<b>Title - Sujet</b> cuisine de finition, étab. arch.	
<b>Solicitation No. - N° de l'invitation</b> EF236-171365/A	<b>Amendment No. - N° modif.</b> 003
<b>Client Reference No. - N° de référence du client</b> R.067720.800	<b>Date</b> 2016-11-04
<b>GETS Reference No. - N° de référence de SEAG</b> PW-\$MTC-255-14076	
<b>File No. - N° de dossier</b> MTC-6-39190 (255)	<b>CCC No./N° CCC - FMS No./N° VME</b>
<b>Solicitation Closes - L'invitation prend fin at - à 02:00 PM on - le 2016-11-15</b>	<b>Time Zone</b> Fuseau horaire Heure Normale du l'Est HNE
<b>F.O.B. - F.A.B.</b> <b>Plant-Usine:</b> <input type="checkbox"/> <b>Destination:</b> <input checked="" type="checkbox"/> <b>Other-Autre:</b> <input type="checkbox"/>	
<b>Address Enquiries to: - Adresser toutes questions à:</b> Desforges, Julie	<b>Buyer Id - Id de l'acheteur</b> mtc255
<b>Telephone No. - N° de téléphone</b> (514) 496-3413 ( )	<b>FAX No. - N° de FAX</b> (514) 496-3822

# Établissement Archambault – Cuisine de finition

### ADDENDA NO.3

## ADDENDA PAGEAU MOREL N° 2

MODIFIÉ / MODIFIED

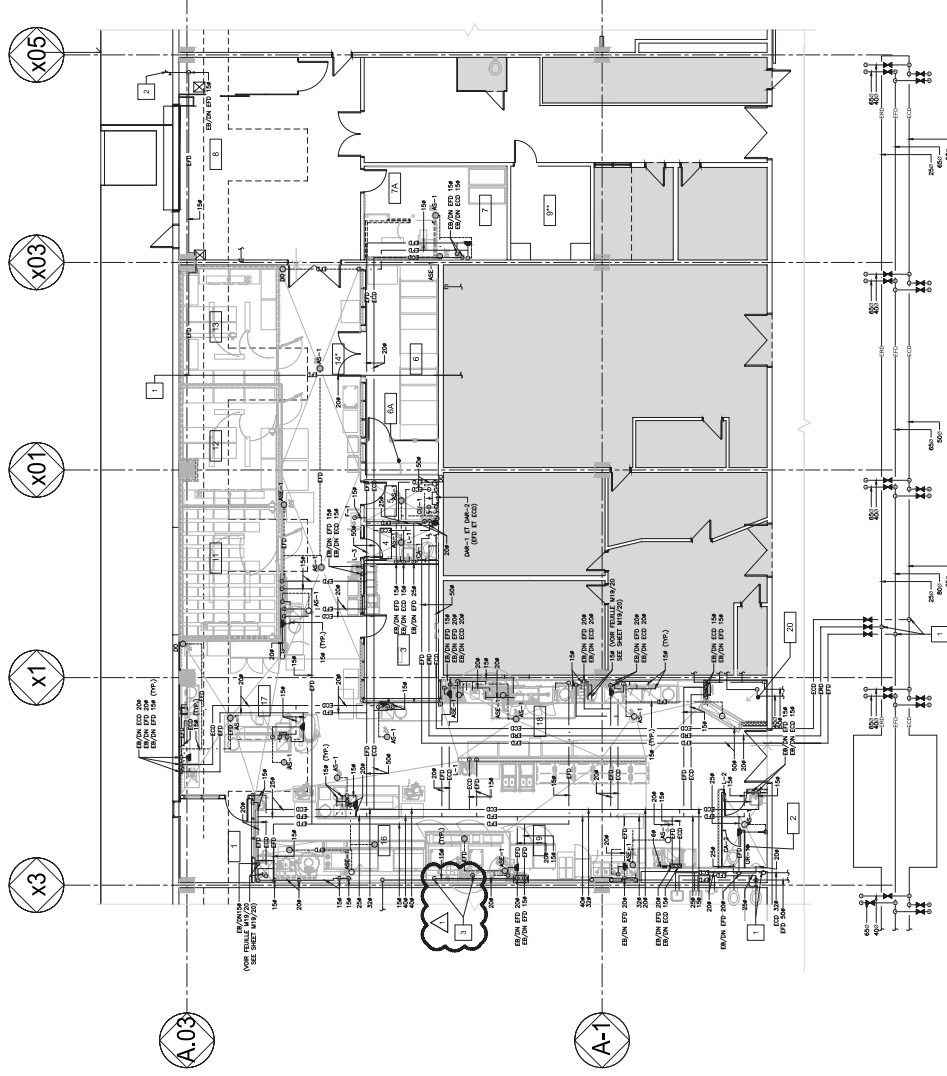
- 2.1 Informations additionnelles en électricité et clarifications apportées aux documents.
- 2.2 Modification de la protection incendie.
- 2.3 Installation des dispositifs anti-refoulement des fours combi (fourniture par services alimentaires).

- 1 RACCORDER À L'EXISTANT.  
CONNECT TO THE EXISTING.
  - 2 APPAREIL EXISTANT RECALQUE.  
EXISTING EQUIPMENT RELOCATED.
- INSTALLER LE DISPOSITIF ANTI-RETOURNEMENT  
INSTALL BACK FLOW PREVENTER SUPPLIED  
BY FOOD SERVICES.

**DÉMOLITION / DEMOLITION**

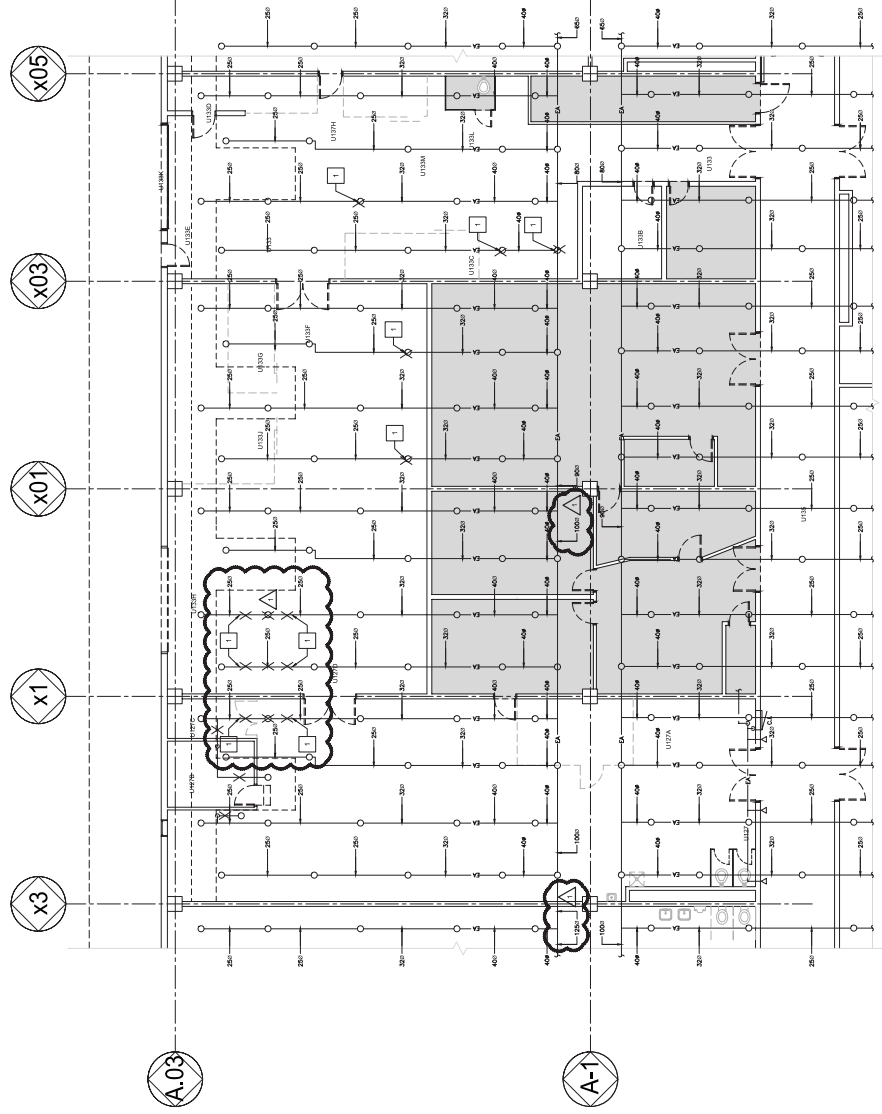
**1** DÉMOLIR À CE POINT ET OBTURER.  
DEMOLITION AT THIS POINT AND CAP.

DÉTAIL

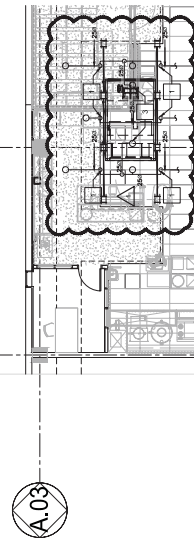
SPRINKLER HEAD UNDER THE AIR HANDLING UNIT TO BE CONNECTED TO THE EXISTING CEILING SYSTEM.
